DODATEK Č. 3 SMLOUVY O DÍLO

č. smlouvy zhotovitele D60221/INV/2017/66

Stavba: Modernizace letiště České Budějovice, 2. etapa- úsporná varianta- II. Fáze		č. smlouvy objednatele:	
Úsek: střechy SO 02 a SO 23 ZLP; podlaha SO 23		č. smlouvy zhotovitele: D60221/INV/2017/66	
Investor (objednatel) stavby: Jihočeský kraj; U Zimního stadionu 1952/2, České Budějovice; IČ: 70890650 Bc. Alena Frdlíková, tel. 607 058 534			
TDI: INGTRADES, a.s., Čechova 164/1; 370 01 České Budějovice Ing. Vladislav Janda, tel. 775 710 603			
Projektant: AGA - Letiště, s.r.o. ; Hostivice, Jenečská 885, PSČ 25301; IČ: 46357653 Ing. TOMÁŠ ČULÍK, tel. 603 294 089			
Zhotovitel: HOCHTIEF CZ a. s.; Plzeňská 16/3217; 150 00 Praha 5; IČ: 466 78 468 Ing. Jaroslav Jakubec, tel. 602 617 582			
Předmět změny: Jedná se o optimalizaci skladby střešního pláště SO 02 a SO 23 a podlahy na SO 23. Střechy: Optimalizací skladby střešních pláštů dojde ke zlepšení technických parametrů. Požární odolnost bude zvýšena z navrhovaných minimálně 15 min na 30 min. Součinitel prostupu tepla je vylepšen z 0,2 W/m2K na 0,158 W/m2K. Index vzduchové neprůzvučnosti bude minimálně zachován nebo vylepšen. Podlaha SO 23: Po obnažení pláně na úr

Číslo zkoušky : ZD 03 - 01

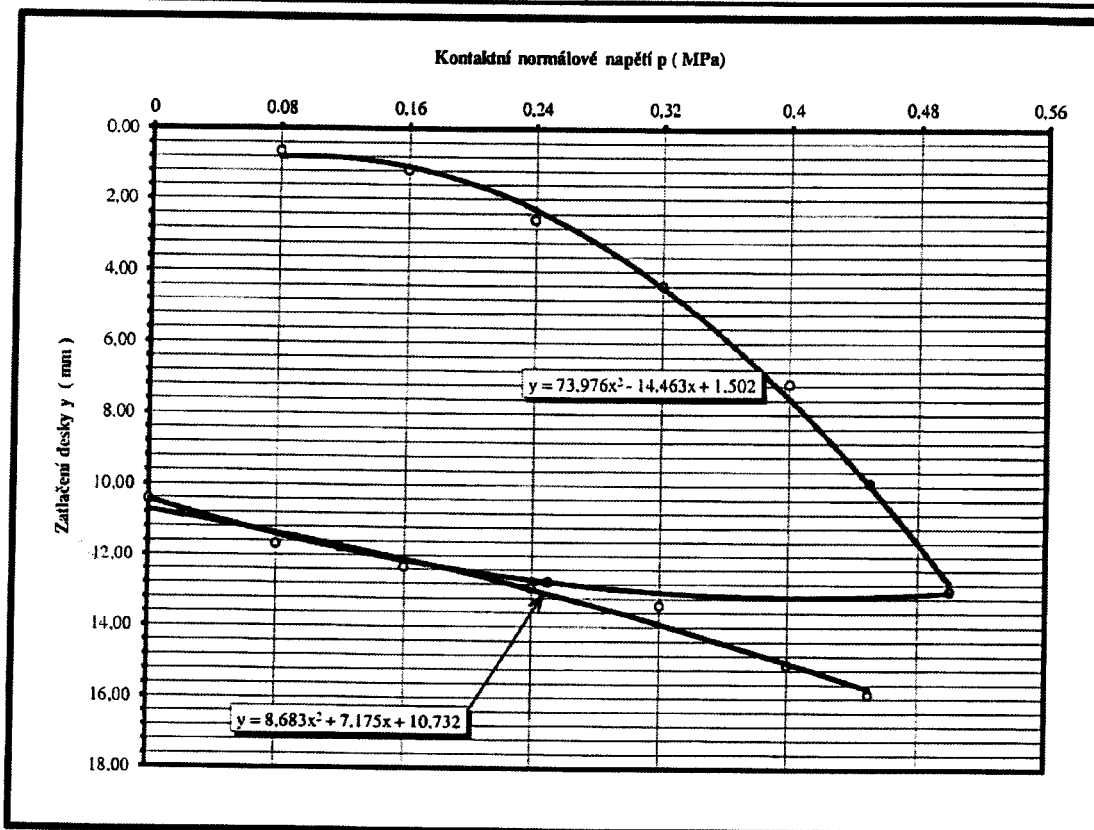
Datum zkoušky	Číslo zkoušky	Umístění	hloubka	E _{def1} (MPa)	E _{def2} (Mpa)	E _{def2} / E _{def1}
9.3.2018	ZD 03-01	SO 23, zkušební pole	pláň	10,0	20,3	2,03

OPTIMALIZACE PODLAHY SO 23- ZLP

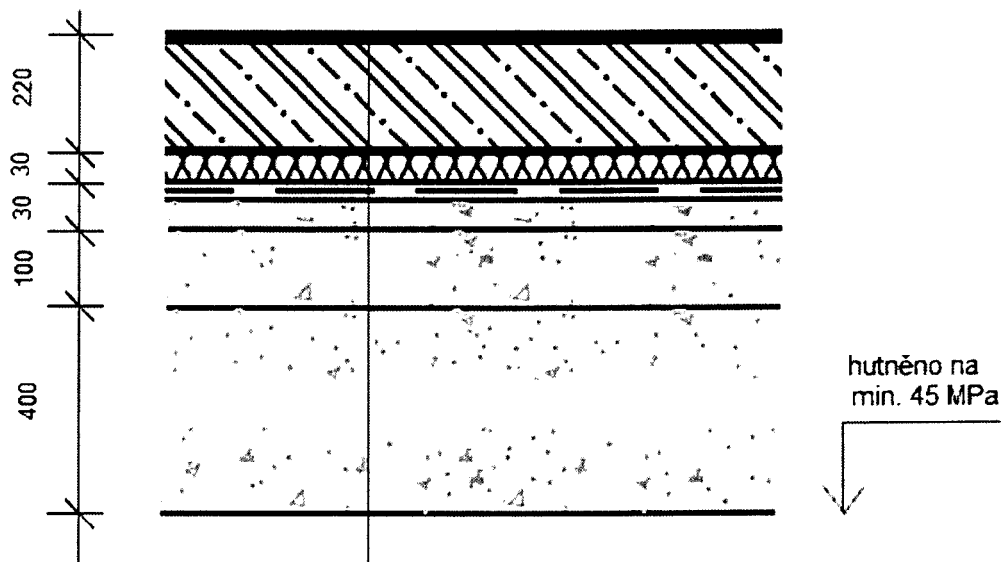
Po zahájení zemních prací na objektu SO 23 ZLP došlo k odkopání na úroveň -0,65 m. Poté proběhly zatěžovací zkoušky a předpokládaný projektovaný parametr hutnění nebyl dosažen. Proto se na návrh geotechnika přistoupilo na optimalizaci podlahy. Zatěžovací zkouška a skladba podlahy SO 23 je v příloze ZL č. 3. Dalším krokem je optimalizace střešního pláště s vylepšením projektovaných technických parametrů jako jsou požární odolnost z navržených minimálně 15 minut na 30 minut, index vzduchové neprůzvučnosti a součinitel tepla z 0,2 W/m²K na 0,158 W/m²K.

Smluvní strany se dohodly na změně Díla spočívající v záměně položek uvedených v Soupisu prací (příloha č. 4) spočívající v optimalizaci zemních prací, podkladních vrstev podloží a skladby podlahy SO 23, optimalizace skladby střešních plášťů SO 02 a SO 23 a to dle odsouhlaseného změnového listu č. 3, který je přílohou A tohoto dodatku č. 3 ke Smlouvě, a jehož přílohou je upravená dotčená část Soupisu prací (příloha č. 4).

Povrchový zástřík

Povrchový vsyp řady SIKAFLOOR 2 SynTop (3 kg/m²)

Drátkobetonová deska C 25/30 XC v tl. 220 mm s dávkou drátků ARCELOR HE 1/50 = 20 kg/m³

Separační PE mikrofolie v tl. do 0,1 mm

Tepelná izolace XPS FIBRAN 300 L polystyrén v tl. 30 mm

Krycí geotextílie 200 g/m²

PVC fólie Stafol 914 tl. 1,5 mm
(odolnost proti ropným produktům)

Podkladní geotextílie 300 g/m²

Štěrkopísek frakce 0-4

Štěrkodrt' frakce 0-32

recyklát 0-125
